DODATEK Č. 4

**„STAVEBNÍ ÚPRAVY BYTOVÉHO DOMU PASTELKY V HODONÍNĚ,
SLAVÍKOVA 17-19-21, ŠAFAŘÍKOVA 1-3“**

ZMĚNOVÝ LIST

číslo: ZL č. 03

4.1. Změna dle přílohy 1 rozpočet 1 Doplnění sušáků prádla.

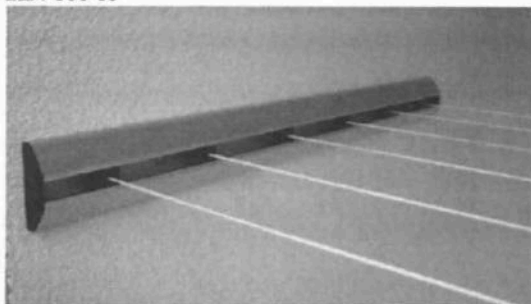
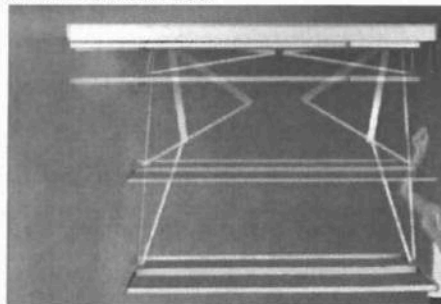
Změna řeší doplnění celkem 43ks sušáků Juwel sušák na prádlo JUWEL SAMBA 200 (balkony) a 25 ks sušáků na prádlo FLEX-800 5J (lodžie s oboustrannými stěnami). Jedná se o doplnění do původního stavu a zachování původního standardu, kdy jednotlivé objekty byly osazeny sušáky, které byly již po své životnosti.

Na sekci AB bude osazeno 12ks sušáků Juwel sušák na prádlo JUWEL SAMBA 200 a 14ks sušáků na prádlo FLEX-800 5J.

Na sekci DC bude osazeno 20ks sušáků Juwel sušák na prádlo JUWEL SAMBA 200 a 11ks sušáků na prádlo FLEX-800 5J

Na sekci E bude osazeno 11ks sušáků Juwel sušák na prádlo JUWEL SAMBA 200 ..

TDS potvrzuje požadavek osazení sušáků, ve většině vchodů byly již zrušeny společné prostory pro sušení, většina obyvatel měla umístěné sušáky na svých balkonech. Tyto byly již nevyhovující a z důvodu zateplení objektů je bylo nutné demontovat. Osazují se typově stejné druhy sušáků. Navržené sušáky byly odsouhlaseny architektem a radou Města. Budou odborně namontovány zhotovitelem do zdíva přes kontaktního zateplovacího systému. Potřeba řešení vyvstala po demontáži stávajících šňůr na sušení prádla a po zjištění zrušení společných prostor pro sušení prádla.
